Mission régionale d'autorité environnementale

**Avis délibéré de la mission régionale d'autorité  
environnementale Centre-Val de Loire  
sur la modification du  
plan local d'urbanisme (PLU) de la commune de  
Vienne-en-Val (45)**

N° : 2020 – 2872

Zonage avant et après la principale modification concernant le secteur du « Chapeau à Trois Cornes »  
(Source : dossier)

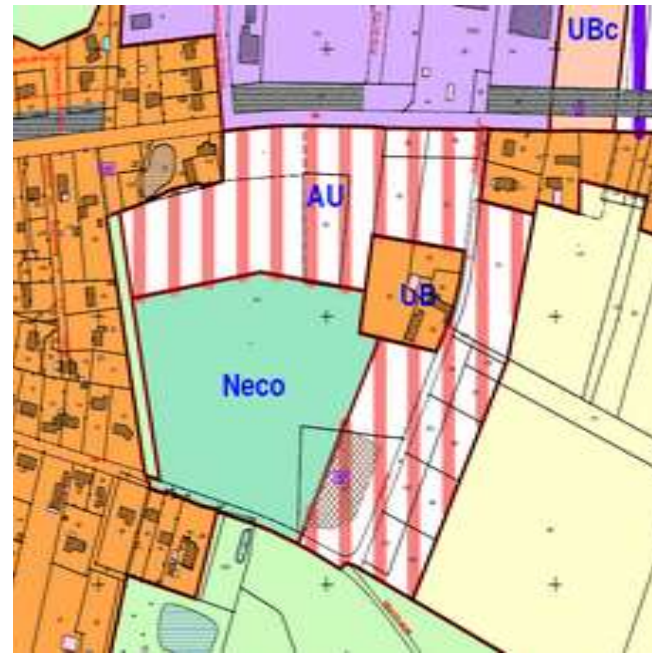
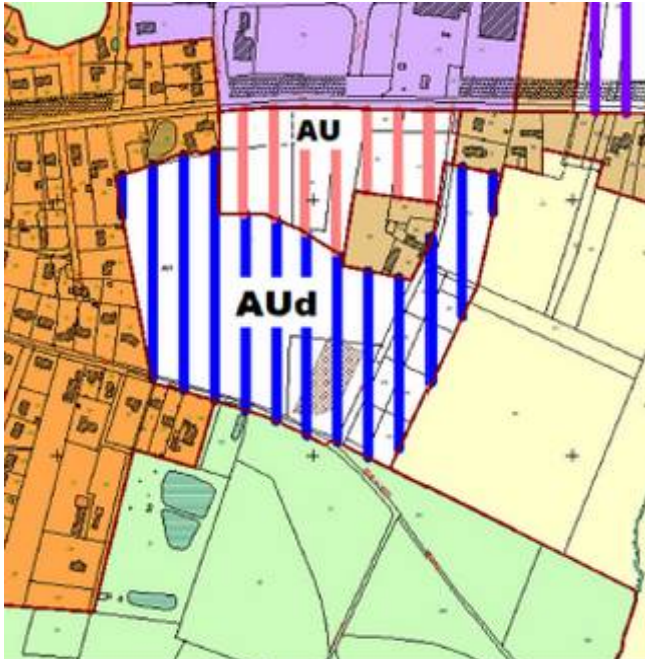
Concernant la modification du règlement graphique, il est prévu le classement en zone Neco<sup>1</sup> de l'ensemble des parcelles concernées par la présence de l'Orchis à fleurs lâches (espèce végétale protégée) situées dans le périmètre du projet du « Chapeau à Trois Cornes » (en vert ci-après) et en AU du reste du secteur. Des dispositions réglementaires spécifiques à la zone AU sont définies pour permettre son ouverture immédiate à l'urbanisation (note de présentation, page 19).

Le périmètre du projet retenu est conçu pour offrir une surface totale d'aménagement de 4,8 ha (déduction faite de l'emplacement dédié au futur cimetière).

Localisation de quelques parcelles des secteurs 1 et 2 qui ne sont pas encore aménagées ou construites et qui sont représentées par des flèches noires (Source : note de présentation page 10)

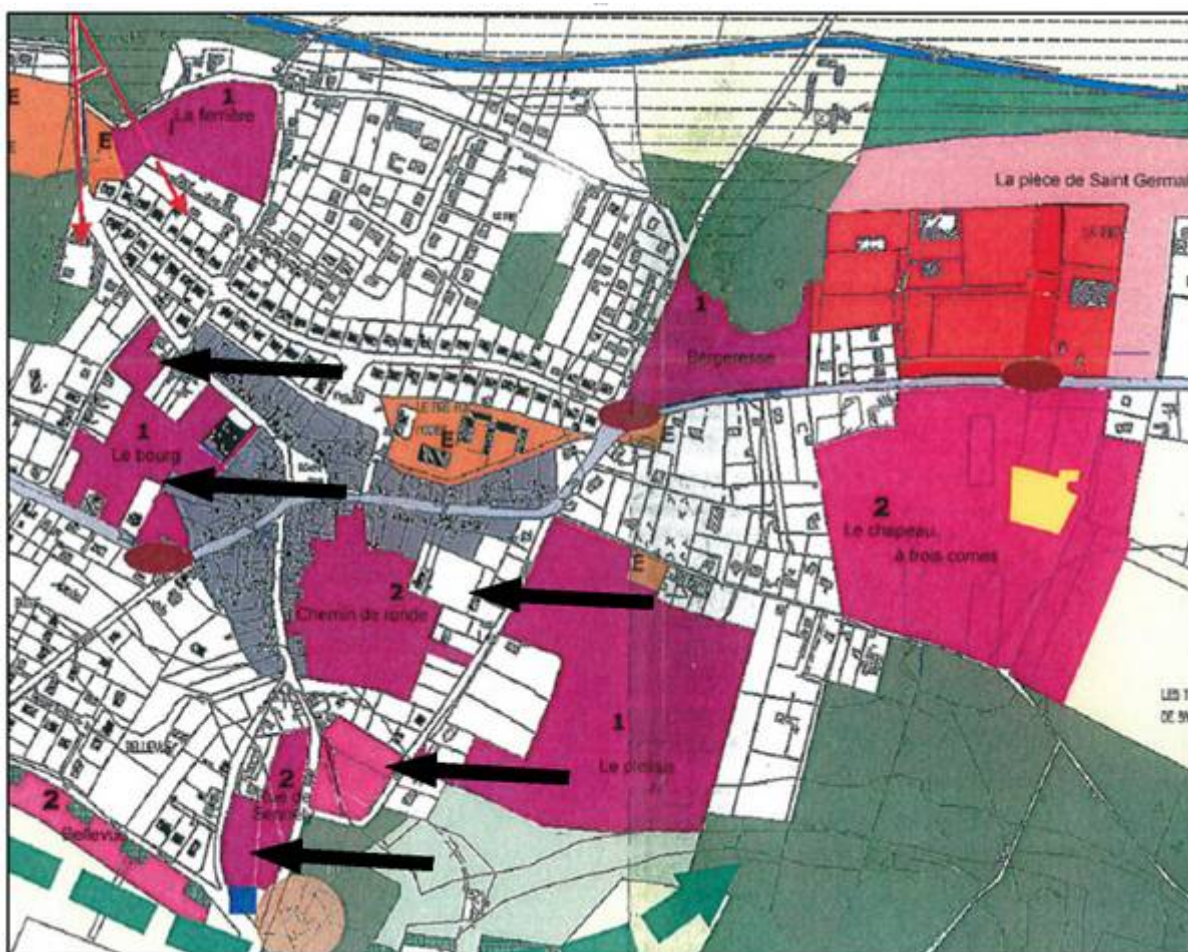
Concernant l'état des lieux des possibilités de construction offertes par le tissu urbain de la commune, l'autorité environnementale constate une insuffisance des éléments présentés. Elle relève en outre une incohérence du dossier. Il y est affirmé (note de présentation page 10) que les secteurs à urbaniser à court terme sont tous aménagés, alors que certains ne le sont pas encore, notamment en centre bourg. Il existe d'autres possibilités d'aménagements dans le bourg (page 8 du rapport de présentation) qui ne sont ni examinées ni référencées dans la carte page 10. Enfin, les capacités d'accueil sur les espaces disponibles en secteur à urbaniser à moyen-long terme, viabilisés ou non, mériteraient d'être quantifiées. L'autorité environnementale constate ainsi que le dossier ne précise pas les capacités d'accueil des zones constructibles au PLU autres que celles sur le secteur du « Chapeau à Trois Cornes ». Le dossier ne présente, qu'au travers de la carte en page 8 de la note de présentation, un aperçu des espaces urbanisables en dents creuses ou dans les espaces interstitiels du centre bourg. De plus, la taille moyenne des parcelles constructibles au PLU n'est pas mentionnée.

L'autorité environnementale note que le dossier n'apporte pas non plus les éléments de connaissance en matière de consommation d'espaces passée. Un bilan sur la dernière décennie et une présentation exhaustive des espaces encore disponibles paraît essentiel pour justifier les perspectives de consommation d'espaces de la commune.

Dans l'état, le besoin d'accueillir de futurs logements sur les 4,8 ha du secteur du « Chapeau à Trois Cornes » apparaît ainsi insuffisamment justifié au regard d'un potentiel de construction en zone U et AU du PLU dont la présentation fait défaut. En tout état de cause, le cumul des possibilités d'extensions urbaines semble important.

- **compléter le dossier par une présentation détaillée et quantifiée de la consommation d'espaces naturels et agricoles passée et des possibilités de construction actuellement offertes par le PLU ;**
- **réexaminer les espaces ouverts à l'urbanisation au regard des espaces encore disponibles dans le bourg et de la mise en place d'une démarche concrète d'évitement ;**
- **justifier le choix d'implantation de nouvelles constructions dans la zone du « Chapeau à Trois Cornes » eu égard aux espaces encore disponibles dans l'enveloppe urbaine du bourg (secteurs 1, 2 et friches non référencées).**
